Le directeur général

Maisons-Alfort, le 12 juillet 2021

AVIS
de l'Agence nationale de sécurité sanitaire de l'alimentation,
de l'environnement et du travail
relatif à la demande d'autorisation exceptionnelle d'utiliser, pour la production d'eau
destinée à la consommation humaine (EDCH), l'eau du forage F3 situé sur la commune de
Guenrouët ne respectant pas la limite de qualité réglementaire pour le paramètre cadmium
dans les eaux brutes (Loire-Atlantique)

Figure 1: Schéma de la filière de traitement

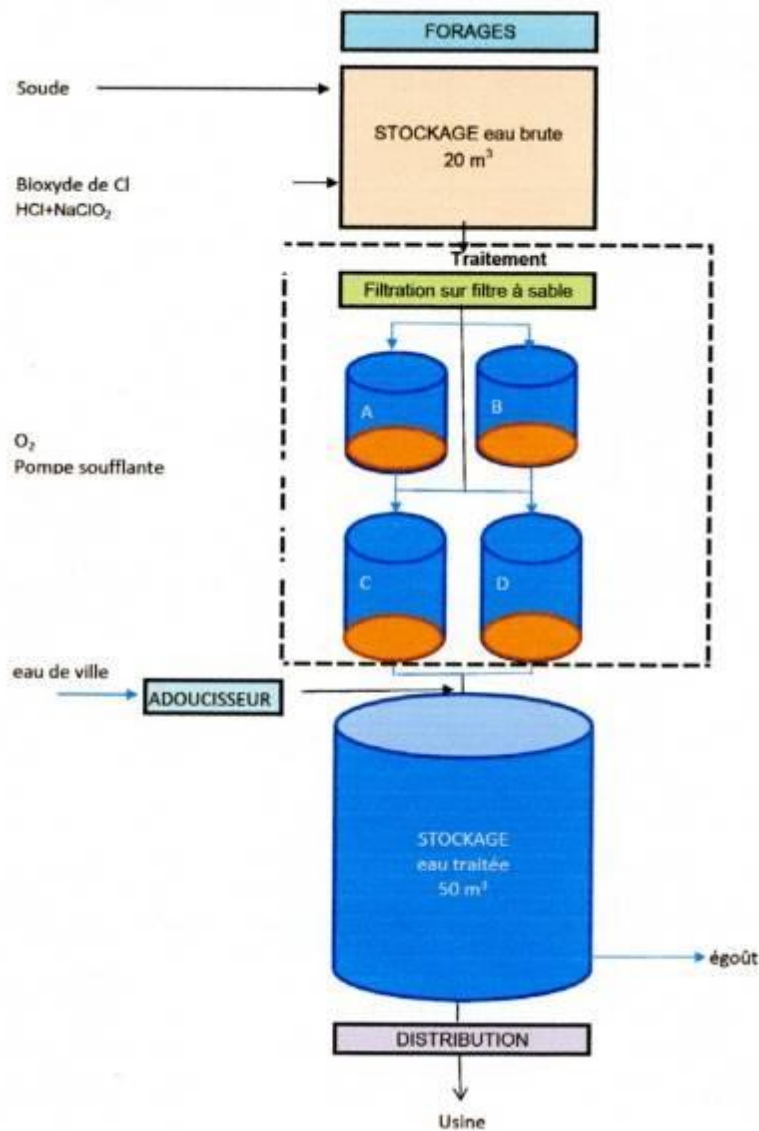
Les résultats ont montré un bon abattement du cadmium. Le CES « Eaux » estime difficile d'évaluer la performance de la filière de traitement sur la base d'une seule analyse. Toutefois, le traitement mis en œuvre est reconnu comme étant particulièrement efficace sur les cations métalliques.

Néanmoins le CES « Eaux » constate que :

- l'élimination du manganèse n'est pas optimisée, la concentration relevée en manganèse (61,1 µg/L) dépasse la référence de qualité de l'EDCH (50 µg/L). (cf. chapitre 3.4).
- L'élimination du nickel étant fortement influencée par celle du manganèse, elle n'est donc pas toujours satisfaisante (cf. chapitre 3.4).

Le CES « Eaux » demande que la dose de bioxyde de chlore soit optimisée afin d'améliorer l'oxydation du manganèse, et par conséquent l'adsorption du nickel.

- ❖ d'utiliser l'eau du forage F3 en mélange avec le forage F2 ou l'eau du réseau ;
- ❖ d'optimiser le pH et la concentration en bioxyde de chlore afin d'avoir une meilleure élimination du manganèse et du nickel ;
- ❖ de compléter le programme de surveillance proposé par le pétitionnaire comme suit :
 - dans les deux premières années, *a minima*, le suivi annuel sur les eaux brutes et au point de mise en distribution des paramètres Cd, Mn, Ni et Pb ;
 - la réalisation d'un suivi en ligne du pH en sortie de bache de stockage afin d'optimiser l'élimination du manganèse (maintien d'un pH supérieur à 7,2), et celle des micropolluants minéraux, en particulier du Ni ;
 - par une analyse régulière des ions chlorite afin de s'assurer que la concentration des chlorites soit bien inférieure à la référence de qualité fixée à 0,20 mg/L, suite à l'utilisation du bioxyde de chlore.
